**EMPRESA DE ENERGÍA DE PEREIRA S.A. ESP.
RESPUESTAS INVITACIÓN PÚBLICA A NEGOCIAR N° DIS 18-2021**

La Empresa de Energía de Pereira S.A. ESP. Comunica a las firmas interesadas en participar en la **INVITACIÓN PÚBLICA A NEGOCIAR N° DIS 18-2021 "MANO DE OBRA ELÉCTRICA PARA LA REMODELACIÓN DE LA LÍNEA 115 kV CUBA- LA ROSA, RAMAL SAN MATEO"** las respuestas a las preguntas formuladas, como sigue:

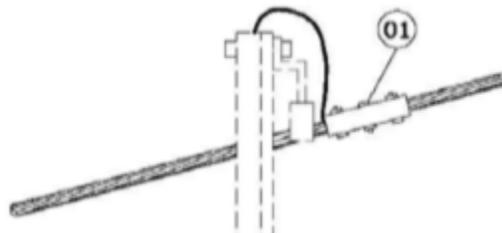
27. Favor indicar la unidad de medida del ítem 10

RESPUESTA: Se aclara a continuación la unidad y cantidad respectiva al ítem 10.

10	Desmante y entrega a la EEP donde esta lo determine de cable de Cero Alta resistencia de 3/8". La actividad, debe incluir los costos de mano de obra, seguridad social, servicio de grúa, programación y costos de contingencia vial	m	850
----	--	---	-----

Figura 3. Configuración típica para el S.P.T.

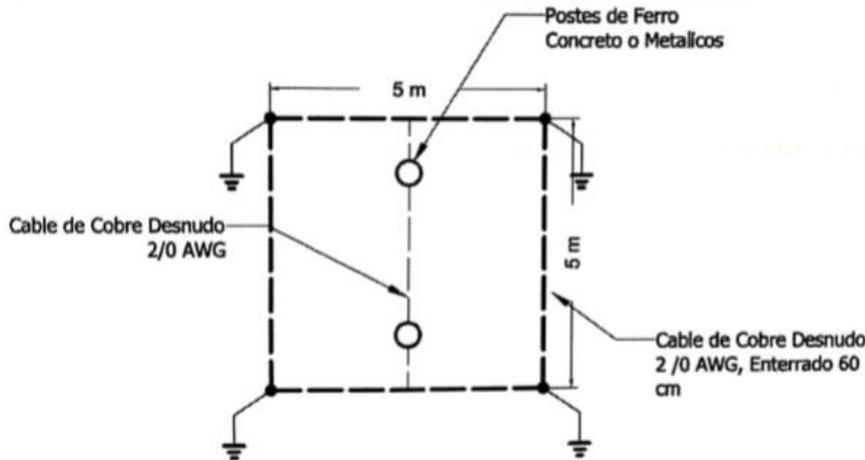
34. Se solicita a la entidad suministrar la configuración de la malla a tierra de cada apoyo a instalar.

RESPUESTA:

Configuración típica para resistividades promedio entre 500 y 1000 Ωm

Esta configuración consiste en un anillo perimetral de 5 m de lado que rodea la base de la estructura al cual se conecta cada uno de los puntos de conexión al sistema de puesta a tierra de cada poste que conforma el apoyo particular. Adicionalmente, se propone instalar un electrodo de puesta a tierra tipo varilla de cobre de 5/8" x 2.4 m en cada uno de los vértices del anillo exterior.

Figura 3. Configuración típica para el S.P.T.

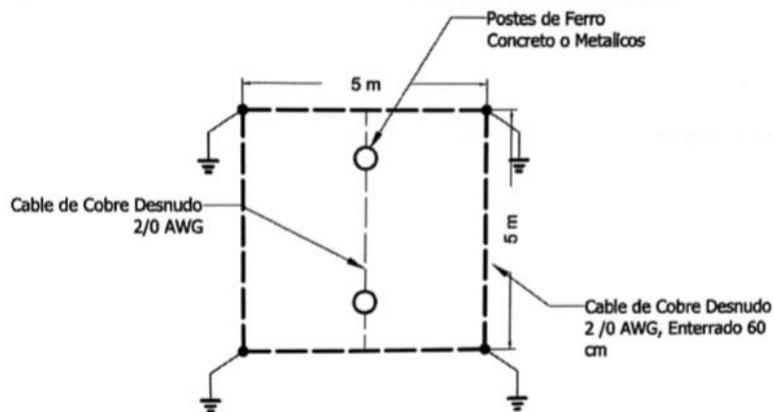
42. Por favor enviar el plano de puesta a tierra.

RESPUESTA:

Configuración típica para resistividades promedio entre 500 y 1000 Ωm

Esta configuración consiste en un anillo perimetral de 5 m de lado que rodea la base de la estructura al cual se conecta cada uno de los puntos de conexión al sistema de puesta a tierra de cada poste que conforma el apoyo particular. Adicionalmente, se propone instalar un electrodo de puesta a tierra tipo varilla de cobre de 5/8" x 2.4 m en cada uno de los vértices del anillo exterior.

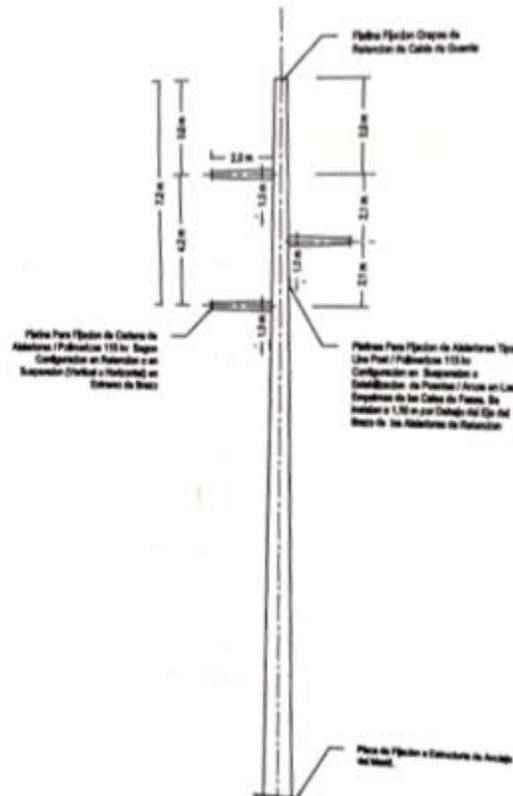
44. Compartir el kmz de las líneas, la silueta de los postes y sus respectivos pesos

RESPUESTA: No se cuenta con los kmz de la línea y los pesos están por definir, ya que nos encontramos en el trámite de compra de los mástiles, se relaciona silueta de los apoyos a instalar.
